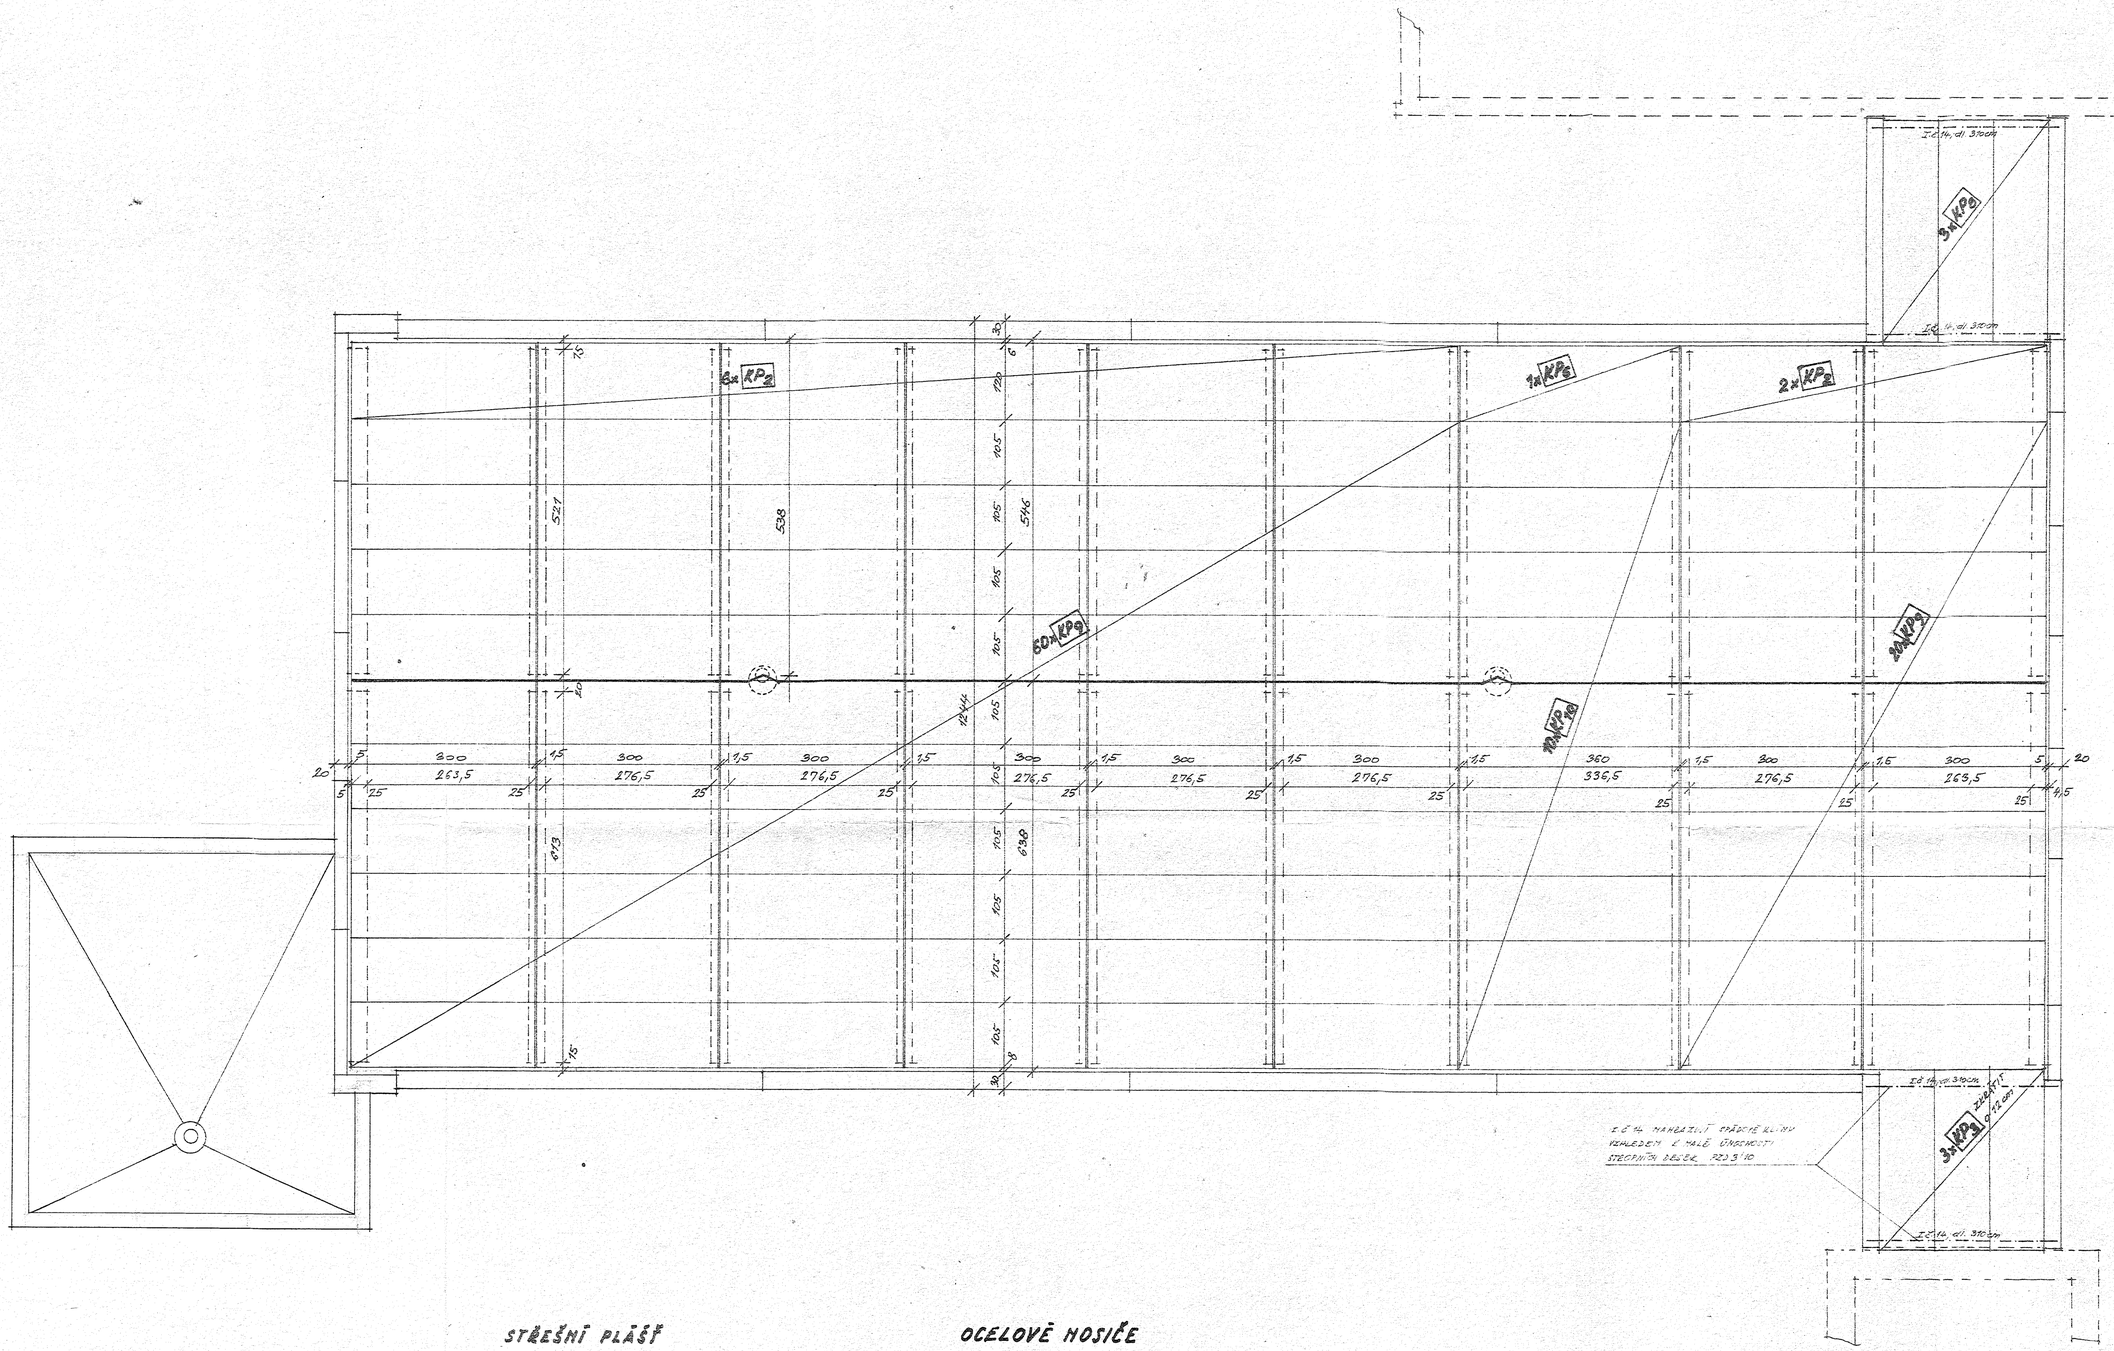
3x KP9
2x KP2
1x KP6
2x KP2
60x KP9
10x KP10
24x KP9
3x KP3
I č. 14, dl. 310 cm
I č. 14 nahradit ohýbané klíny vzhledem k malé únosnosti stropních bednic 920.3/10
I č. 14 vlož. 310 cm
zkrátit o 12 cm
5 300 1,5 300 1,5 300 1,5 300 1,5 300 1,5 300 1,5 300 1,5 300 5
263,5 276,5 276,5 276,5 276,5 276,5 336,5 276,5 263,5
527 538 546 638
613
120 105 105 105
